Radøy kommune

Saksframlegg

Plansak 12602015000200 - detaljregulering - Mangerøy industriområde - Kjebogen - Godkjenning

Saka gjeld handsaming for endeleg godkjenning av detaljregulering for næringsområde på Mangerøy (Jotuntomta).

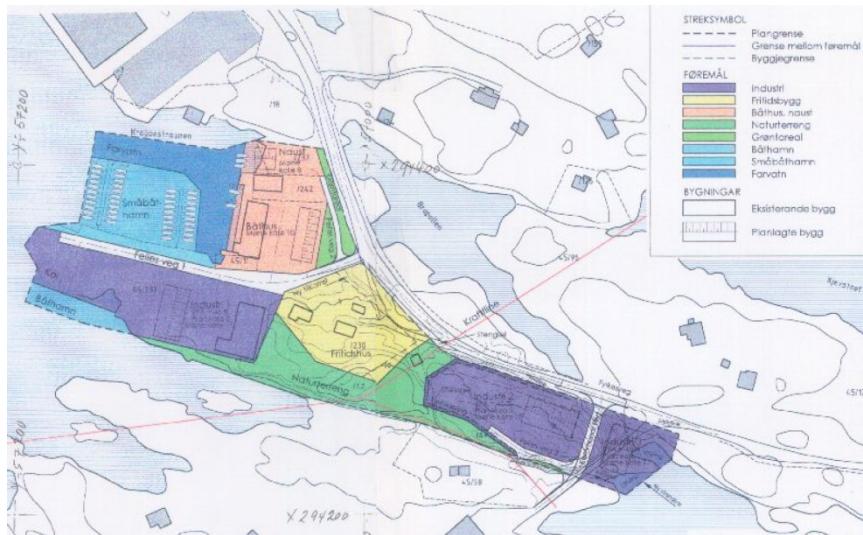
Vi bekrefter mottakelse av opplysingene. Vi vil videre opplyse at vi motsetter oss de foreslalte endringer. Blant annet bør fortauet plasseres på motsatt side av vegen (norside), noe som vil medføre høyere trafikksikkerhet samt mindre arealbruk av vår eiendom. Vi tar forbehold om å komme tilbake med utdypende merknader.

Vi ber om at tiltakshaver tar kontakt for å avklare hvorvidt det er mulig å komme til en minnelig løsning.

Det er hovudsakleg krav frå Statens vegvesen (SVV) som har medført dei endringar Ulvatn motset seg. Tiltakshavar og plankonsulent har vore i møte med Ulvatn og hans advokat saman med planadv. i kommunen og ein kome her fram til ein løysing som kommunen skulle ta vidare med SVV.

Etter div. korrespondanse mellom kommunen og SVV opplys sistnemnde i brev dagsett 13.10.2016 at siste planframlegg tek i vare deira interesser i tilstrekkeleg grad.

Kommunen har den 13.10.16 motteke kopi av avtale mellom Radøygruppen AS og Rune Ulvatn som stadfestar at merknad frå Rune Ulvatn er løyst. Rådmannen tek avtalen til vitande.
